Dodatek č. 3 ke Smlouvě o dílo č. OISM - 0013/22

Mezi smluvními stranami byla dne 16. 2. 2022 uzavřena Smlouva o dílo č. OISM 0013/22 (dále jen „smlouva“) na akci „Stezka pro chodce a cyklisty – Moravská Třebová – Útěchov – II. a III. etapa“ (dále jen „dílo“). Dodatkem č. 1 k této smlouvě ze dne 31. 3. 2022 byly upravena forma vedení stavebního deníku a platební podmínky a Dodatkem č. 2 ze dne 27. 7. 2022 byl změněn termín plnění.

Předmětem Dodatku č. 3 k SOD č. OISM - 0013/22 (dále jen dodatek) je změna ceny díla uvedená v čl. 6.1.1 Smlouvy o vícepráce a méněpráce. Důvodem jsou změny, které se vyskytly při realizaci díla a jsou dané Změnovými listy č. 1 – 4, které tvoří Přílohu č. 1 tohoto dodatku.

SITUACE
D.1.1.2

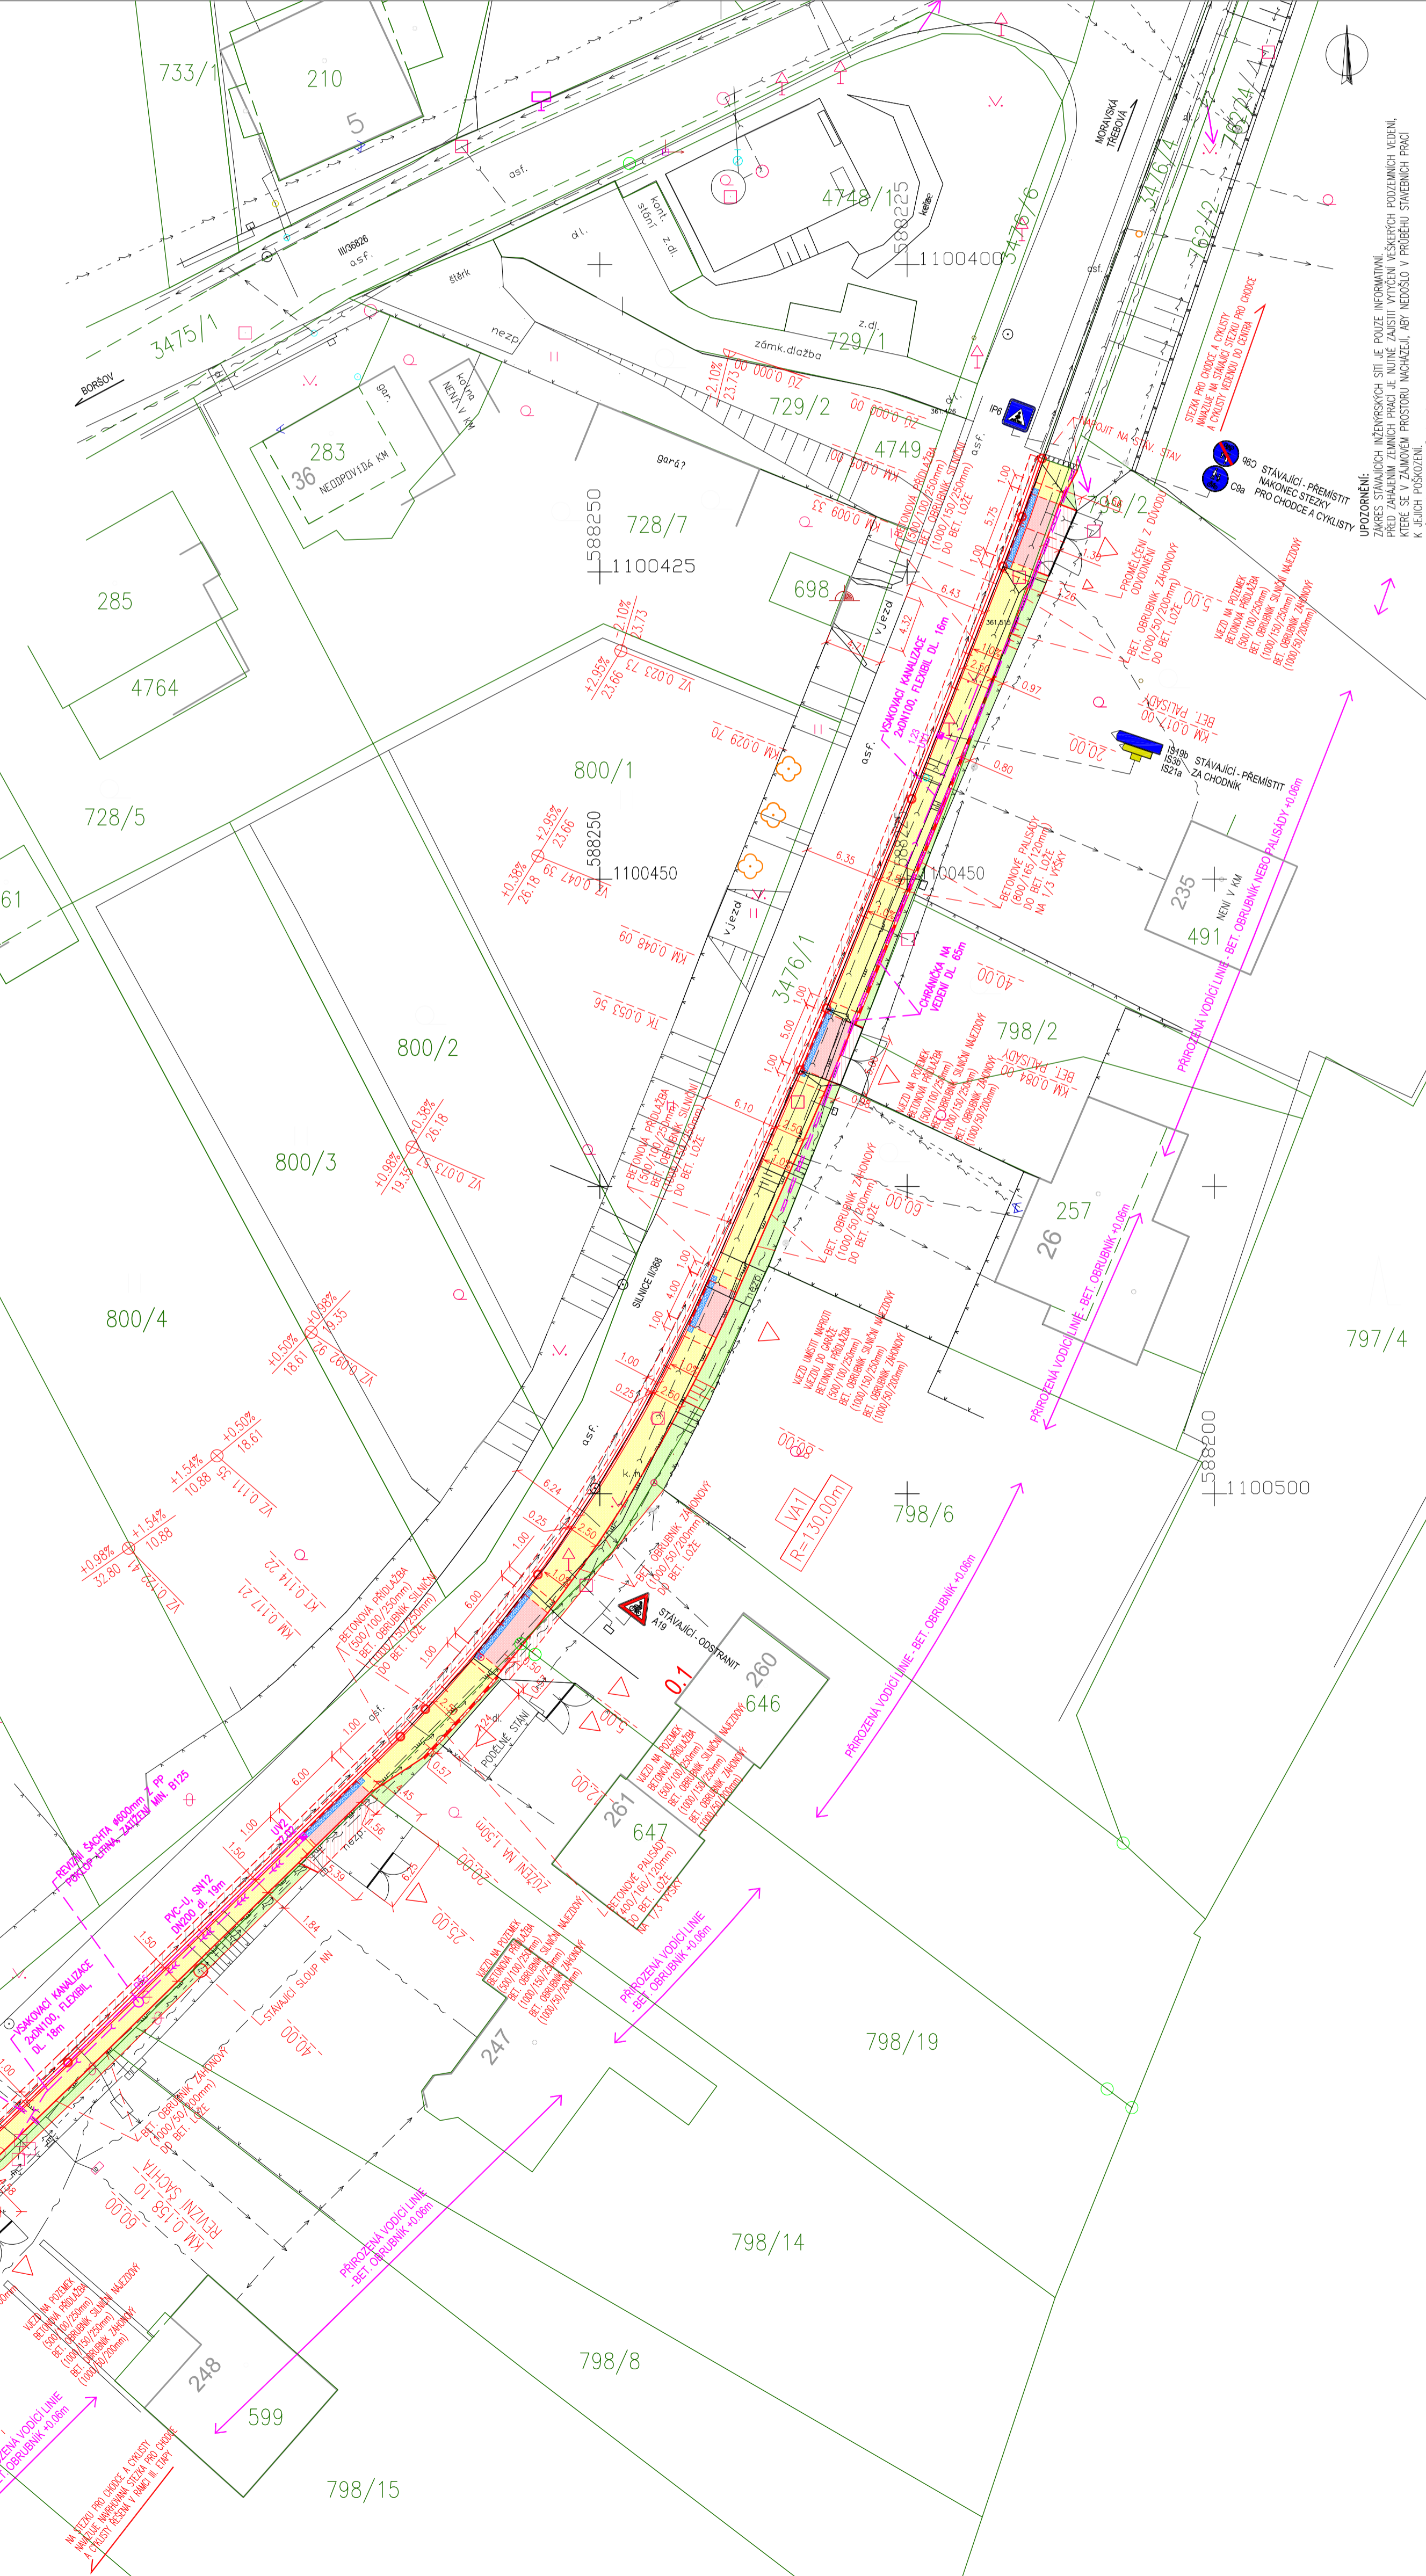
OZNÁMENÍ ZMĚNY		číslo OZ: 2	
Zhotovitel:	M – SILNICE a.s.		
Investor:	Město Moravská Třebová	Datum: 30.5.2022	
Název akce: Stezka pro chodce a cyklisty – Moravská Třebová - Útěchov – II. a III. etapa			
Způsob odeslání / předání datum:	poštou <input type="checkbox"/>	e-mailem <input type="checkbox"/>	faxem <input type="checkbox"/>
			osobně <input checked="" type="checkbox"/>
Předmět změny:			
Změny v řešení odvodnění – záměna napojení do kanalizace za vsakování			
Popis a zdůvodnění změny:			
Po vytyčení všech IS a provedení kopaných sond na úseku ozn. Etapa II. bylo zjištěno, že UV1 a její napojení do kanalizace není možné technicky provést z důvodu kolize s podzemními sítěmi, zejména poloha vodovodu LT 200 a STL plynovodu na hranici komunikace II/368 neumožňuje provedení protlaku pod silnicí II/368. Na základě pokynu byla tedy UV1 napojena na drenážní systém a zasakovací rýhu.			
V úseku od UV2 po RŠ5 bylo nutno v místě křížení s vedením dešťové kanalizace PVC DN200 dochránit vedení CETINu chráničkami PVC prům.250.

V úseku Horská vpusť a RŠ4 bylo nutno z důvodu kolize demontovat 4m betonového propustku DN400 vč. čel.			
Skutečné provedení viz grafická příloha.			
Počet připojených listů specifikací:	1		
Důvod vícepráce / méněpráce:			
záměr objednatele <input type="checkbox"/>	chyba v PD <input type="checkbox"/>	chyba zhotovitele <input type="checkbox"/>	vyšší moc <input type="checkbox"/>
			jiné okolnosti <input checked="" type="checkbox"/>
Stanovisko projektanta stavby:			
Stanovisko technického dozoru stavby:			
Přílohy:			
<ul style="list-style-type: none"> • rozdílový rozpočet • grafická příloha se zakreslenými změnami

ZMĚNOVÝ LIST	<i>číslo ZL: 2</i>
Zhotovitel:	M – SILNICE a.s.
Změnový list vystavil:	Mgr. Jiří Pokorný – zástupce zhotovitele
Datum:	20.7.2022
<p>Podepsaní zmocněnci potvrzují v souladu se Smlouvou o dílo č. OISM 0013/22 tuto změnu rozsahu díla:</p> <p><u>Předmět změny:</u></p> <p>Změny v řešení odvodnění – záměna napojení do kanalizace za vsakování</p> <p><u>Popis a zdůvodnění změny:</u></p> <p>Po vytyčení všech IS a provedení kopaných sond na úseku ozn. Etapa II. bylo zjištěno, že UV1 a její napojení do kanalizace není možné technicky provést z důvodu kolize s podzemními sítěmi, zejména poloha vodovodu LT 200 a STL plynovodu na hranici komunikace II/368 neumožňuje provedení protlaku pod silnicí II/368. Na základě pokynu byla tedy UV1 napojena na drenážní systém a zasakovací rýhu.</p> <p>V úseku od UV2 po RŠ5 bylo nutno v místě křížení s vedením dešťové kanalizace PVC DN200 dochránit vedení CETINu chráničkami PVC prům.250.</p> <p>V úseku Horská vpust' a RŠ4 bylo nutno z důvodu kolize demontovat 4m betonového propustku DN400 vč. čel.</p> <p>Skutečné provedení viz grafická příloha.</p>
